Atividade de Produção e Escoamento de Petróleo e Gás Natural do Polo Pré-Sal da Bacia de Santos – Etapa 3

**Resposta ao Parecer Técnico
320/2018-COPROD/CGMAC/DILIC**

Modelagem de Dispersão de Óleo

Revisão 00

Título: **MAPA DE LOCALIZAÇÃO DOS EMPREENDIMENTOS DA ETAPA 3 E DOS PONTOS DA MODELAGEM**

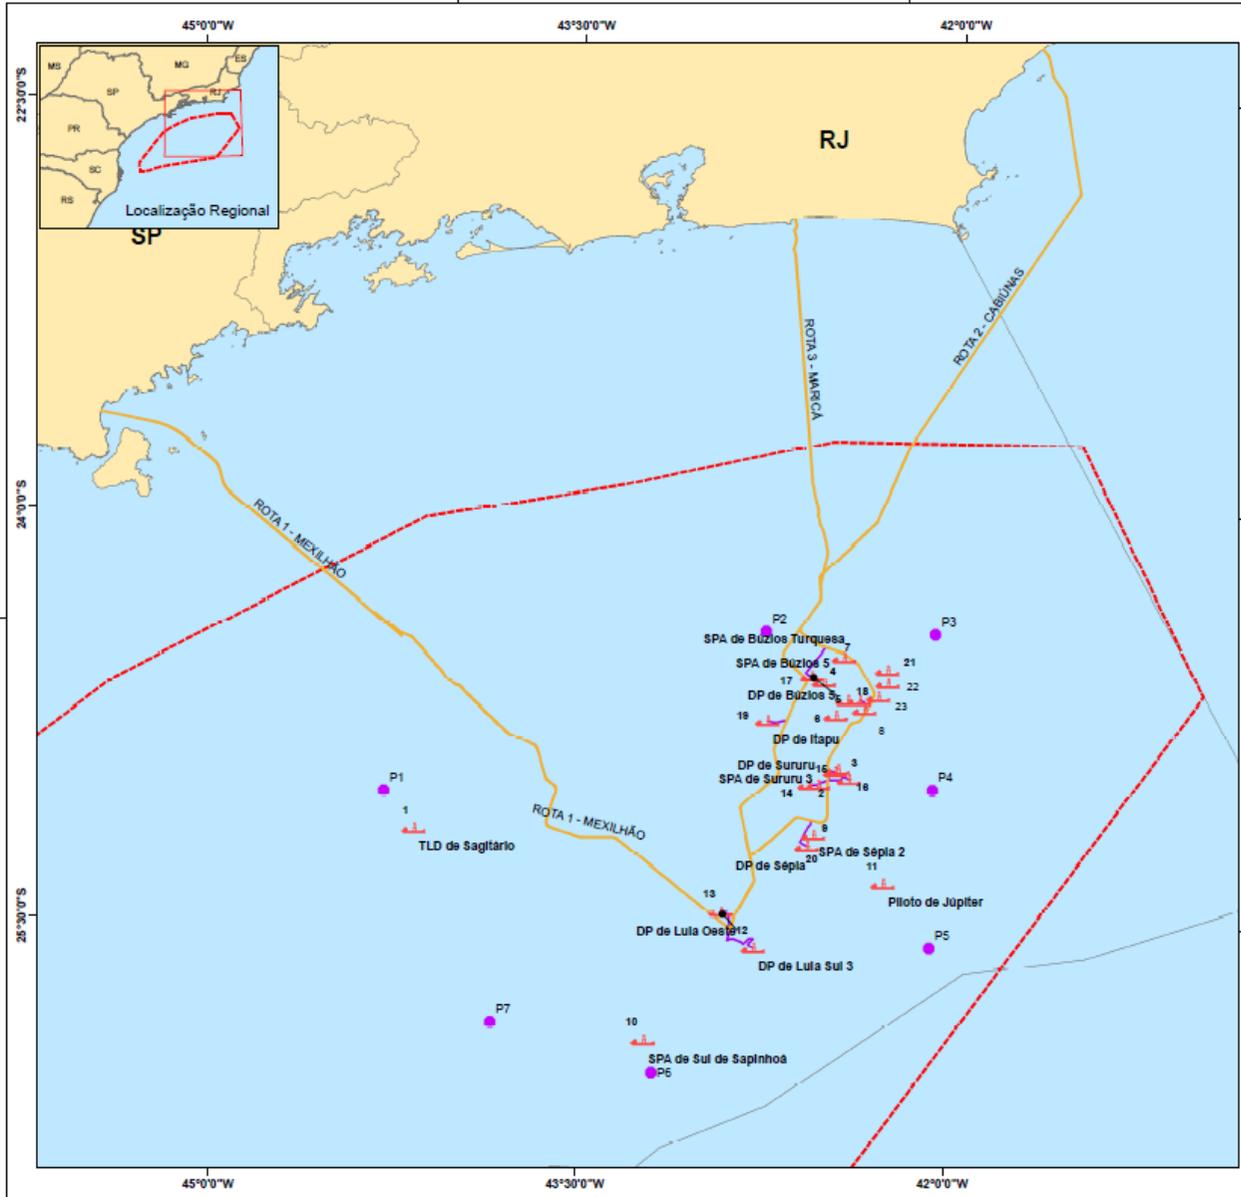
As simulações de derrame de óleo foram conduzidas utilizando o modelo OSCAR. Foram simulados vazamentos na superfície em 7 (sete) pontos de risco. Os pontos foram determinados considerando os limites dos blocos de exploração e campos de produção dos projetos licenciados no Etapa 3. Solicita-se que a empresa justifique a escolha dos pontos de risco, considerando a representatividade dos projetos dos empreendimentos do Etapa 3, e que esta informação conste no estudo revisado.

Nesta seção foram apresentadas, em forma de tabela, as posições dos pontos de risco utilizados na modelagem com informação da proveniência dos óleos considerados de cada projeto da Etapa 3 e a profundidade local dos pontos considerados. Na figura I-1, foi apresentada a localização dos pontos considerados na modelagem. Solicita-se que o mapa mostre também a localização das Unidades Marítimas (UM) dos empreendimentos do Etapa 3 (TLD, SPAs, Pilotos, DPs e sistemas de escoamento), e o shapefile de localização das UM e dos pontos de risco, de forma a facilitar a interpretação da representatividade dos pontos de risco utilizados na modelagem.

Resposta/Esclarecimentos: Para as simulações de derrame de óleo, foram selecionados 7 (sete) pontos de risco que correspondem aos vértices de um polígono traçado no entorno da área onde estarão localizados os empreendimentos que fazem parte do Projeto Etapa 3. De forma similar ao que foi adotado no Projeto Etapa 2, os pontos de risco foram escolhidos de modo que, para qualquer FPSO dos empreendimentos do Etapa 3, sempre haverá um dos vértices do polígono mais perto da costa do que o próprio FPSO, conforme mapa apresentado a seguir. Como a hipótese acidental de pior caso corresponde ao afundamento do FPSO, os pontos de risco escolhidos asseguram que sempre haverá resultados de simulações de pior caso realizadas a partir de ponto mais próximo à costa do que os FPSOs, refletindo a abordagem conservadora que se buscou adotar no estudo, para subsidiar a avaliação de sua viabilidade.

Resposta/Esclarecimentos: O mapa contendo a localização dos pontos de risco da modelagem e das unidades marítimas dos empreendimentos do projeto Etapa 3 foi apresentada no Esclarecimento 02. O *shapefile* está sendo encaminhado em meio digital.

Título: MAPA DE LOCALIZAÇÃO DE POÇOS E DOS PONTOS DA MODELAGEM

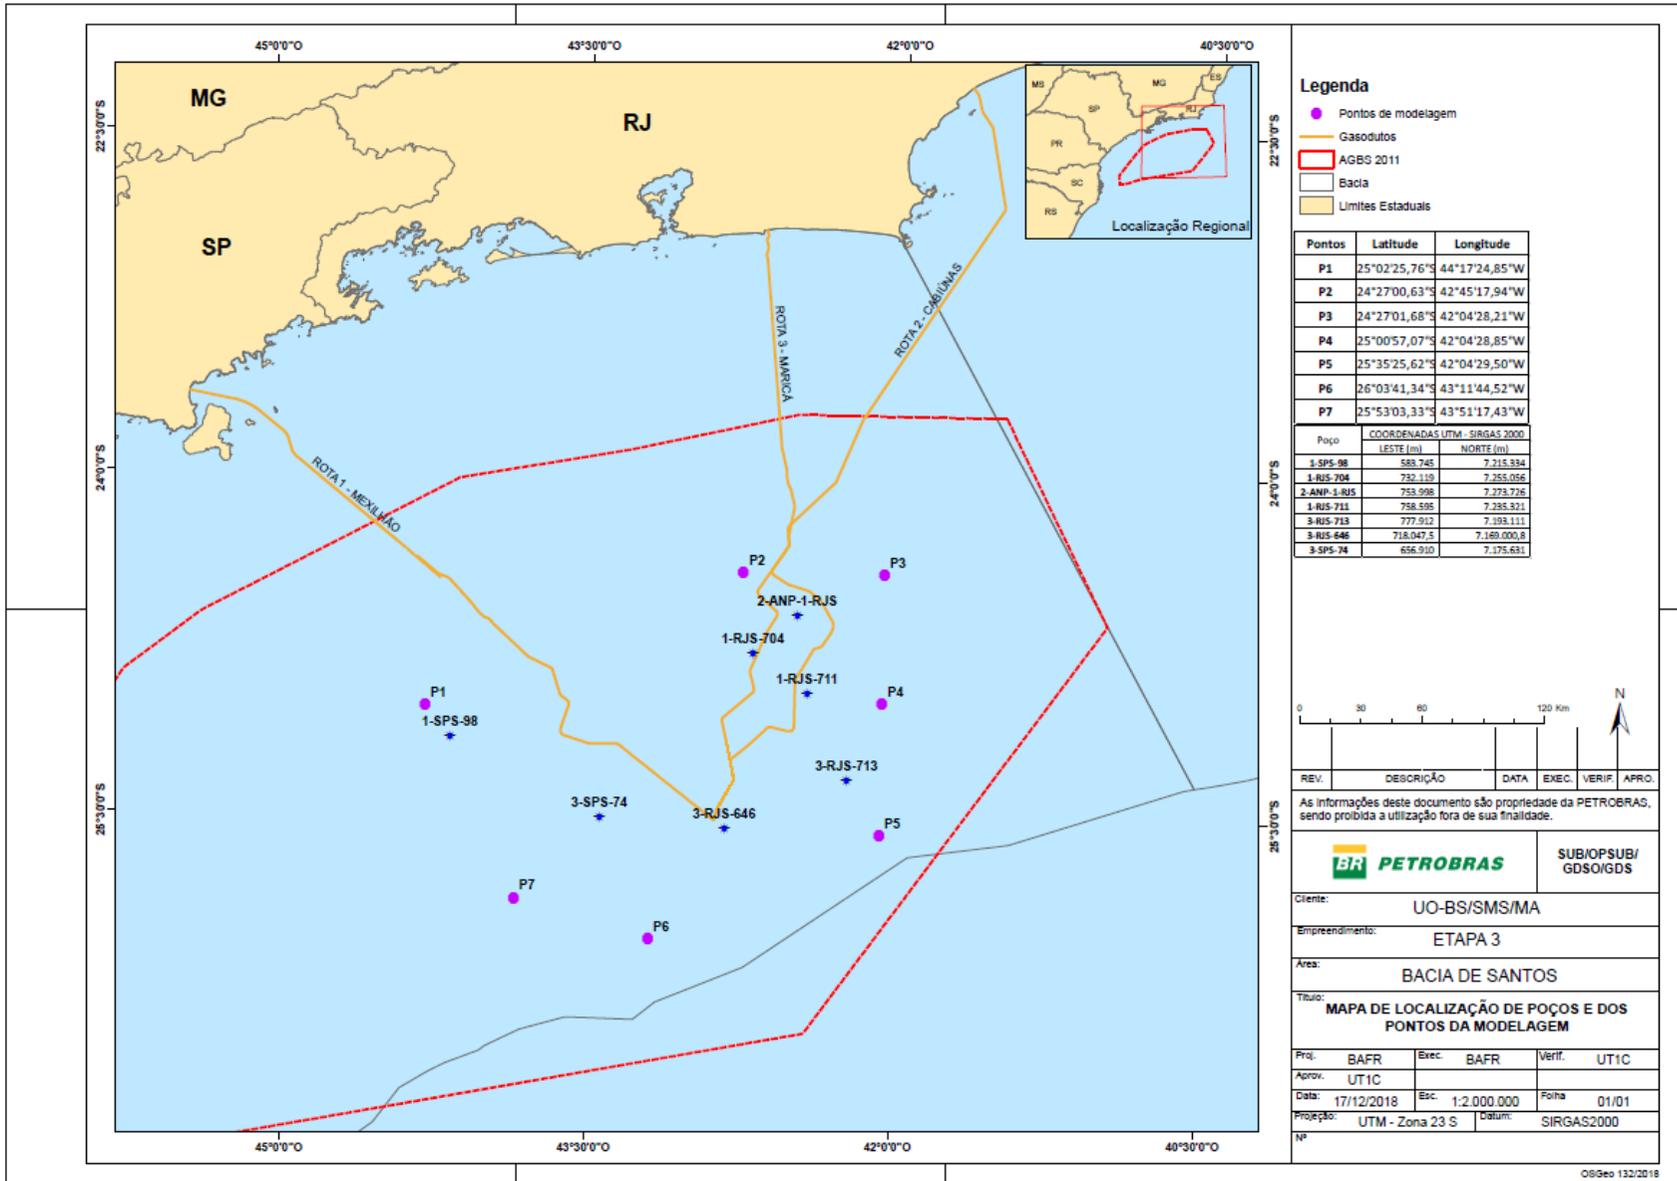
Segundo descrito no estudo, as informações de óleo foram obtidas através de testes já realizados na fase de perfuração, TLD ou DP de projetos das áreas de Sagitário (P1), Itapu (P2), Búzios (P3), Atapu (P4), Bracuhy (P5), Lula (P6) e Lapa (P7), que estão localizados próximos da área do Etapa 3 e possuem reservatórios semelhantes. No item II.2.4.13.1 – Óleo Produzido, na Caracterização da Atividade do Estudo de Impacto Ambiental, são descritos os óleos característicos esperados para os diferentes projetos da Etapa 3, porém

os óleos diferem dos apresentados neste relatório para os pontos 1 (Sagitário) e 7 (Lapa). Solicitam-se esclarecimentos sobre os óleos utilizados para as modelagens nos pontos P1 e P7 e que seja apresentada uma figura e o shapefile com a localização dos poços dos óleos que serviram de referência em conjunto com a localização dos pontos de risco.

Resposta/Esclarecimentos: Informamos que houve um equívoco no Quadro II.2.4.13.1-1, apresentado na Seção II.2 – Caracterização da Atividade do EIA. O óleo adotado para representar o TLD de Sagitário (P1) trata-se do óleo do poço 1-SPS-98, localizado em Sagitário, conforme informado no relatório da modelagem de óleo. O poço 1-SPS-98 é o poço em que se prevê a realização do TLD de Sagitário, sendo o mais representativo para o projeto em questão. Dessa forma, reapresenta-se, a seguir, o quadro mencionado com a devida correção. Foi incluído, no quadro, o ponto de modelagem associado a cada óleo.

A seguir, apresenta-se figura contendo a localização dos poços dos óleos utilizados como referência e a localização dos pontos de risco adotados na modelagem. Os arquivos *shapefile* são enviados em meio digital.
